Tuuskodon asemakaavan muutos

Kaava nro 3562

Osallistumis- ja arviointisuunnitelman päivityksen mielipiteet, lausunnot ja niihin laaditut vastineet

6. Lausunto: Digita Oy

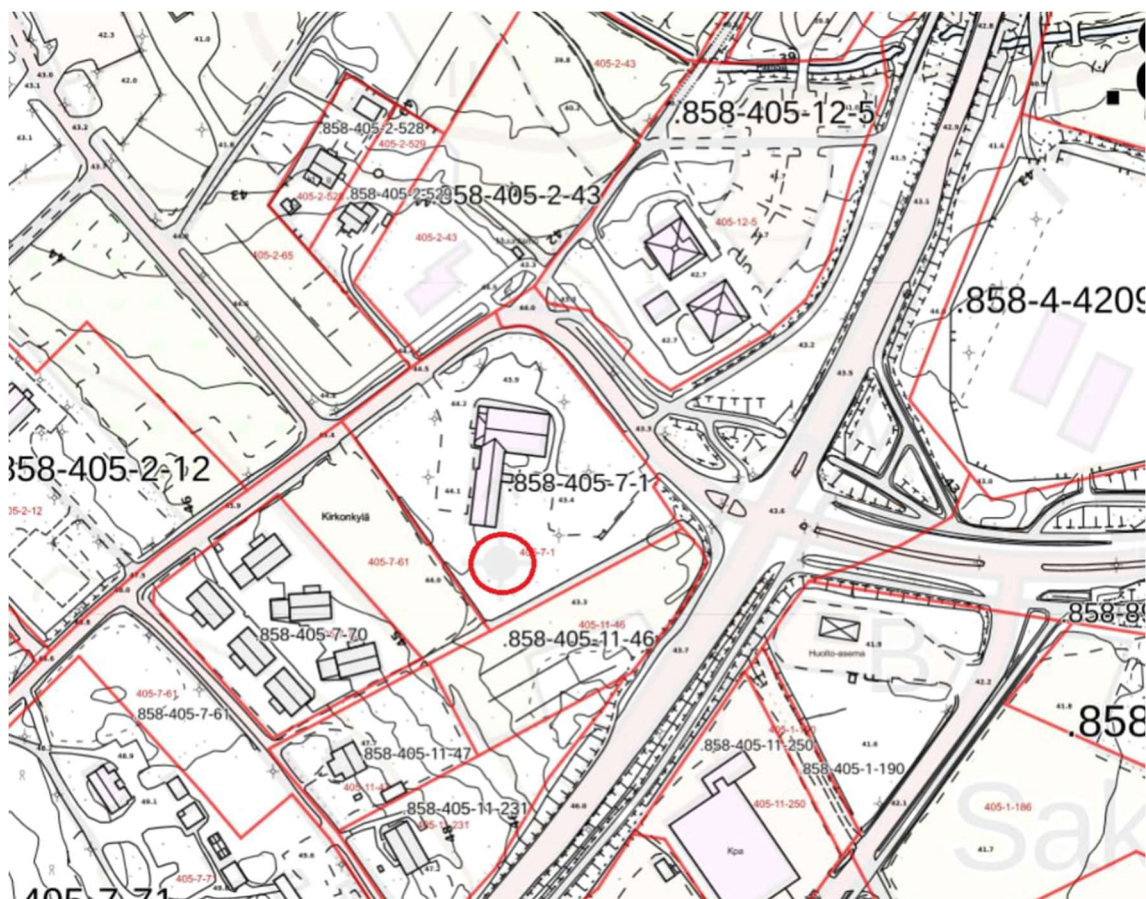
Entinen kunnantalo -tontilla olevalle mastopaikalle ehdotamme ET alueen muodostamista n. 100m². Tarvitaan kaavoitetun alueen kuuluvuuden ja mobiidata-liikenteen vuoksi.

Jos ei ole mahdollista juuri ehdotetusta paikasta, tulisi paikka huomioida n. 200m säteellä ehdotetusta.

Kohteeseen tarvitaan matkapuhelinmasto 42m kattamaan suunnittelualueen kuuluvuus.

Kaava-alueelle on osoitettu aluevaraus mastoa varten Kotunpuistoon. Toinen masto suositellaan sijoitettavaksi kaava-alueen ulkopuolelle, esimerkiksi Järvenpääntien kaakkoispuolelle.

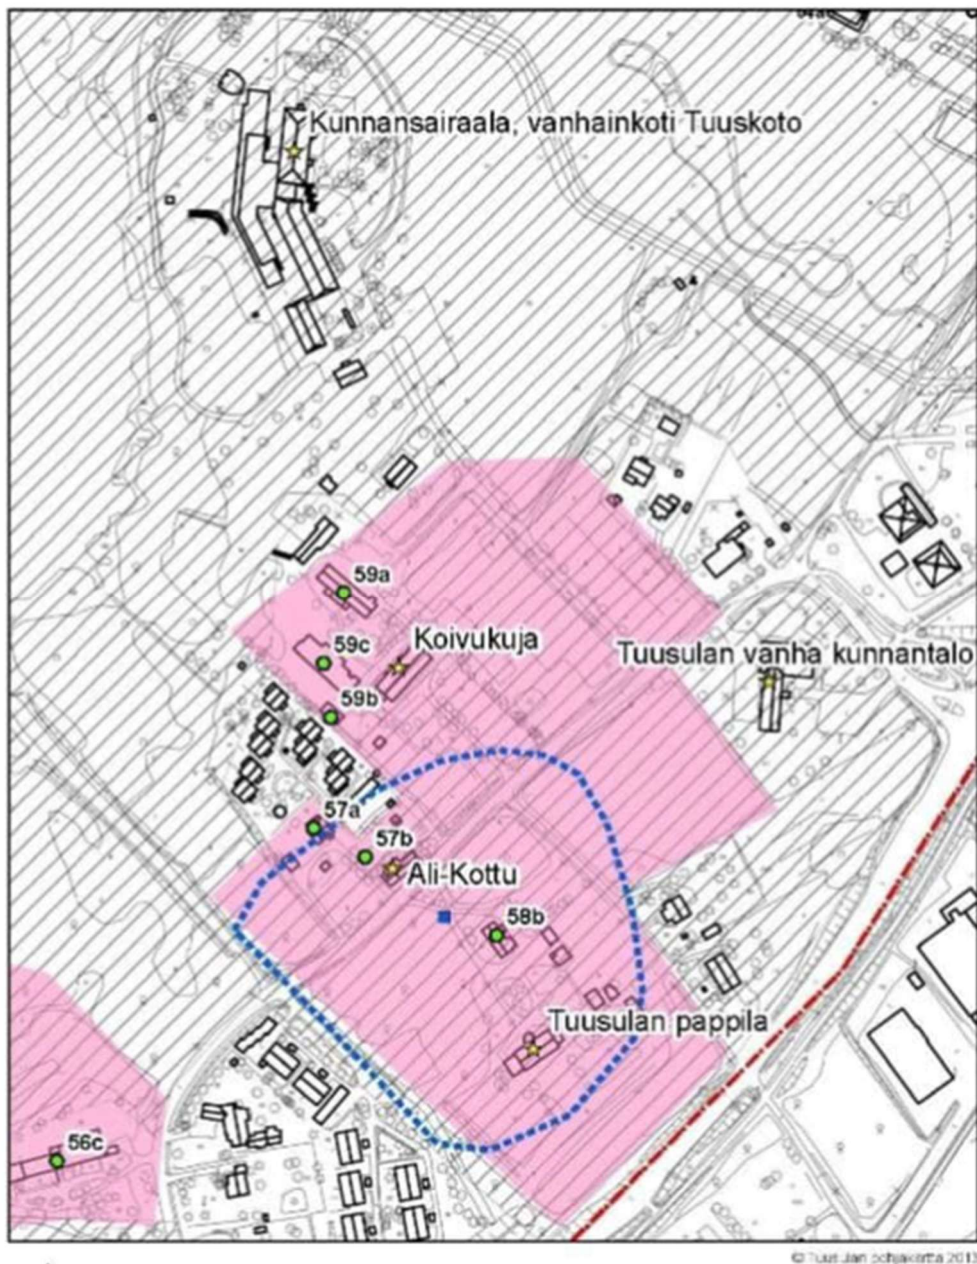
3. Tulee arvioida alueella **kevyen liikenteen reitit** , pysäkeiltä teiden ylitykset, alitukset ja **verkostojen toimivuus** .

Alueella on syksyllä kymmeniä lapsia. Kunnantalon pysäkiltä ei ole tien ylitysmahdollisuutta etelän suuntaa. Vastaavasti kevyen liikenteen käyttäjät eivät pääse ylittämään turvallisesti Olkimaantieltä Pappilankujalle . Myös koululaiset tulevat kulkemaan muuallakin kuin aivan koulun vieressä. Kirkkotieellä kapeakin ehkä vain jalankulkijoille varattu tie olisi välttämätön. Koululaiset eivät lähde kulkemaan pitkiä matkoja päästäkseen tien yli. Jos alikulkua ei voi tehdä on tehtävä ainakin korokkeellisia liikenteenjakajia suojateiden merkityksen korostamiseksi. Yksikaistainen Kirkkotie ei voi toimia mutkaisen paljon liikennöidyn tien ratkaisuna. Siitä tarvitaan lisäarviointia. Kevyen liikenteen joustava kulku koko Kirkkotien matkalla Koskenmäeltä Rantatielle tukee kevyenliikenteen väylästön toimivuutta kokonaisuutena .
